Rapport ambtshalve wijzigingen

Ontwerpbestemmingsplan

Industrieweg 41 te Staphorst

Datum rapport: 20-12-2022
Behorend bij raadsbesluit d.d.: 14-02-2023

Bijlage 1: Overzicht kabels en leidingen

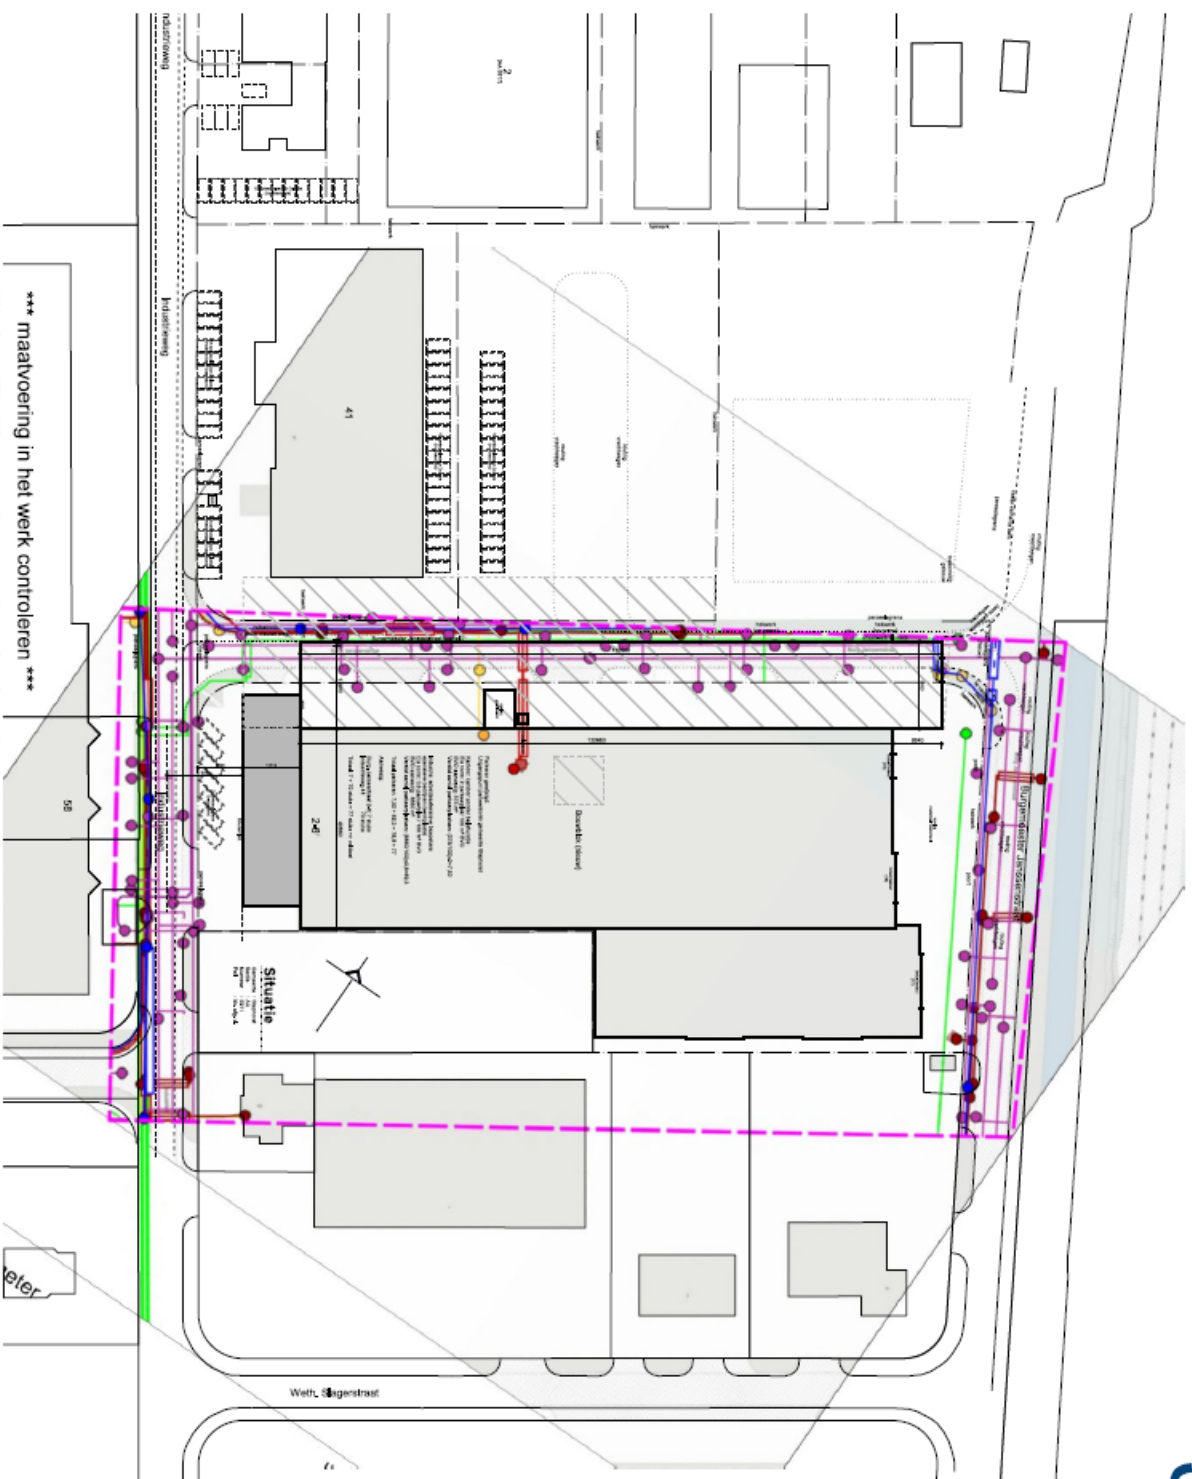
Op de verbeelding wordt ter plaatse van de aanwezige kabels en leidingen en 1 meter daarnaast, een aanduiding 'Kabels en leidingen' aangebracht. Daarbij wordt bijlage 1 (overzicht kabels en leidingen) bij dit rapport gebruikt als uitgangspunt voor de op te nemen aanduiding.

In de regels wordt onder de bouwregels artikel 3.2 opgenomen dat ter plaatse van de aanduiding 'Kabels en leidingen' geen gesloten verharding mag worden aangelegd en het niet toegestaan is bouwwerken te plaatsen.
